**Commission économique pour l'Europe****Comité des transports intérieurs****Forum mondial de l'harmonisation  
des Règlements concernant les véhicules****174<sup>e</sup> session**

**Accord de 1958 : Examen de projets d'amendements  
à des Règlements existants, soumis par le GRE****Proposition de complément 7 à la version originale  
du Règlement n° 128 (Sources lumineuses à diodes  
électroluminescentes)****Communication du Groupe de travail de l'éclairage  
et de la signalisation lumineuse\***

## Complément 7 à la version originale du Règlement n° 128 (Sources lumineuses à diodes électroluminescentes)

Figure 1

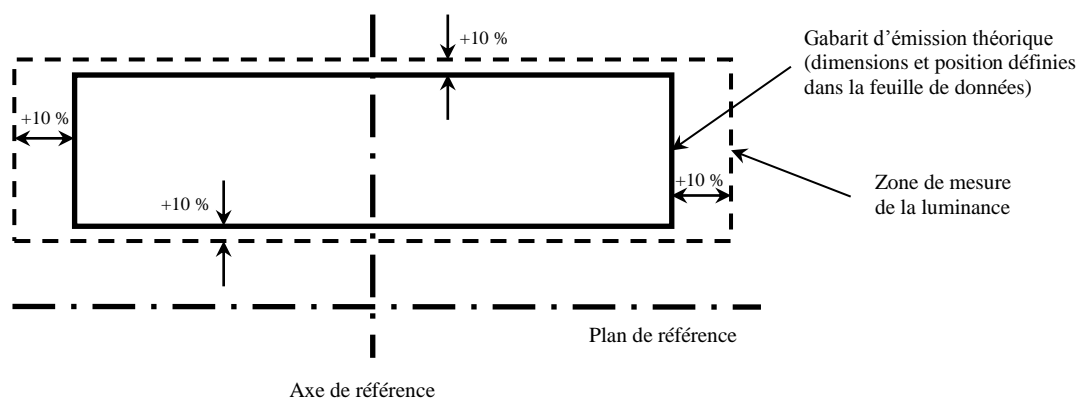
Ajouter une nouvelle annexe 9, libellée comme suit :

### **Méthode de mesure du contraste de luminance et de l'uniformité de luminance dans la zone d'émission de la lumière**

5. La ou les valeurs de contraste de luminance doivent être égales au rapport entre la luminance  $L_1$  de la zone 1a et la luminance  $L_2$  de la ou des zone(s) 2.
6. Dans les cas où le gabarit d'émission théorique, tel qu'il est défini dans la feuille de données pertinente de l'annexe 1, est subdivisé en  $n$  zones (par exemple  $n = 1 \times 4$ ), la même subdivision doit aussi s'appliquer à la zone 1a.
- 6.1 Pour chacune des  $n$  zones, la valeur  $L_{1,i}$  ( $i = 1, \dots, n$ ) doit correspondre à la moyenne arithmétique de toutes les valeurs de luminance mesurées dans la zone correspondante.
- 6.2 La valeur  $\Delta L$  doit être égale à l'écart maximal relatif de toutes les valeurs de luminance  $L_{1,i}$  par rapport à la valeur  $L_1$ .
- $$\Delta L = \text{Max} \{ (L_{1,i} - L_1)/L_1 ; i = 1, \dots, n \}$$

Figure 2

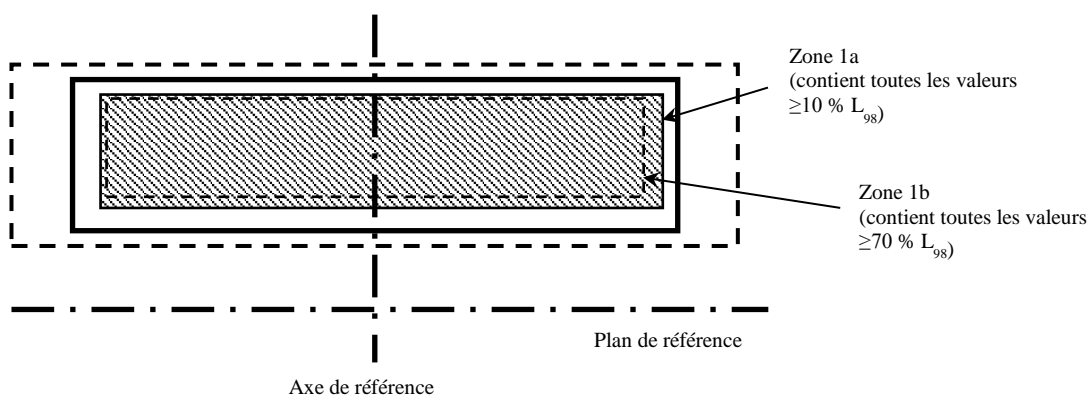
- 3.1 La zone 1a (zone d'émission de la lumière) doit être délimitée par le plus petit rectangle inscrit dans la surface circonscrite par le gabarit d'émission théorique et ayant la même orientation qui contient tous les points de luminance mesurés dont la valeur est égale à 10 % au moins de la valeur  $L_{98}$ . La valeur  $L_1$  doit correspondre à la moyenne arithmétique de toutes les valeurs de luminance mesurées dans la zone 1a (voir fig. 2). La valeur  $R_{0,1}$  doit être égale à la proportion de la surface de la zone 1a où la valeur de la luminance est supérieure de plus de 10 % à celle du point  $L_1$ . La valeur  $R_{0,7}$  doit être égale à la proportion de la surface de la zone 1a où la valeur de la luminance est supérieure de plus de 70 % à celle du point  $L_1$ .

- 3.2 La zone 1b doit être délimitée par le plus petit rectangle inscrit dans la surface circonscrite par le gabarit d'émission théorique et ayant la même orientation qui contient tous les points de luminance mesurés dont la valeur est égale à 70 % au moins de la valeur  $L_{98}$ .
